监理工程师通知单

工程名称：安丘惠利 80MW 光伏扶贫电站项目

编号：AQ-GF-ZH-001

主题：关于现场钻孔质量相关事宜

图一：

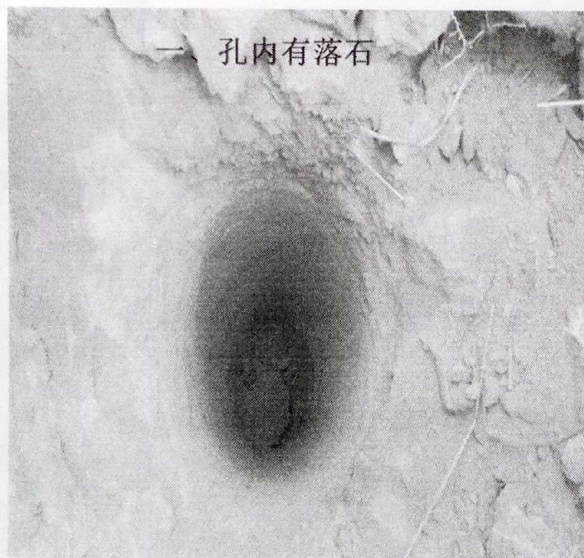
目前项目工程钻孔已经开始，经监理、业主场内巡视抽检发现，目前发现施工现场暂无技术人员，已经钻好的孔，部分达不到规范及设计要求，深度达不到要求（1500mm），（规范要求：浮土深度 $\leq 50\text{mm}$ 时，深度不能够低于 1500mm；浮土深度 $> 50\text{mm}$ 时，深度不低于 1800mm），并有落石进入，孔口未清理，建议清除浮土，封堵孔口，防止落石；现我监理部要求对不合格的孔进行整改，技术员做好现场技术交底工作。另：请设计尽快提供桩基基础图，包括桩径、钻孔深度等图纸，否则不予施工。

- 1、钻孔深度达不到要求重新开孔；
- 2、对钻孔机挪动后孔洞变形重新处理；
- 3、根据监理要求，一台打孔机要求配备两人，并且佩戴水平尺和测量工具，满足现场打孔质量要求；
- 4、施工前对有杂草、碎石、梯田等先场平后再施工。

已整改合格。
